Европейская экономическая комиссия**Комитет по внутреннему транспорту****Рабочая группа по перевозкам опасных грузов****Совместное совещание экспертов по Правилам,
прилагаемым к Европейскому соглашению
о международной перевозке опасных грузов
по внутренним водным путям (ВОПОГ)
(Комитет по вопросам безопасности ВОПОГ)****Тридцать первая сессия**

**Предложения о внесении поправок в Правила,
прилагаемые к ВОПОГ: другие предложения****Предложение о внедрении измененной концепции
защиты от взрывов на судах внутреннего судоходства****Передано Центральной комиссией судоходства по Рейну
(ЦКСР)* ****

Танкер с концевыми переборками трюмов/коффердам, оборудованный служебными помещениями

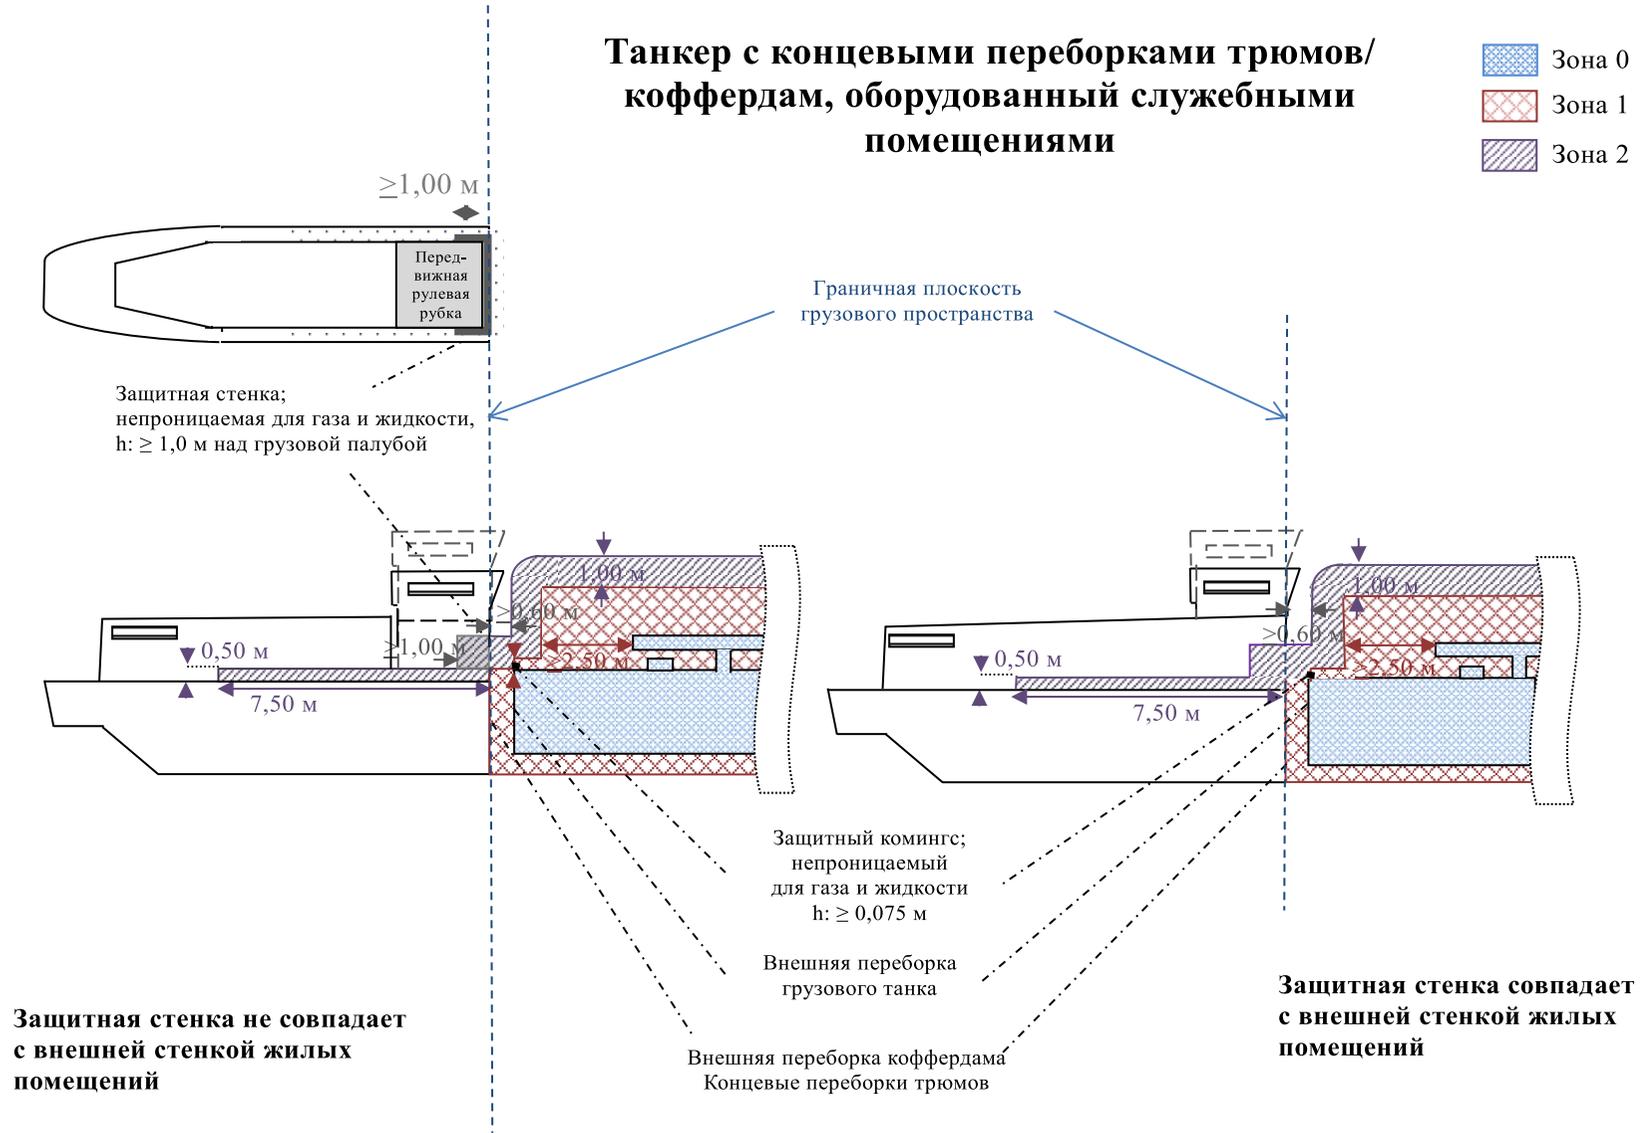
Зонирование на танкерах
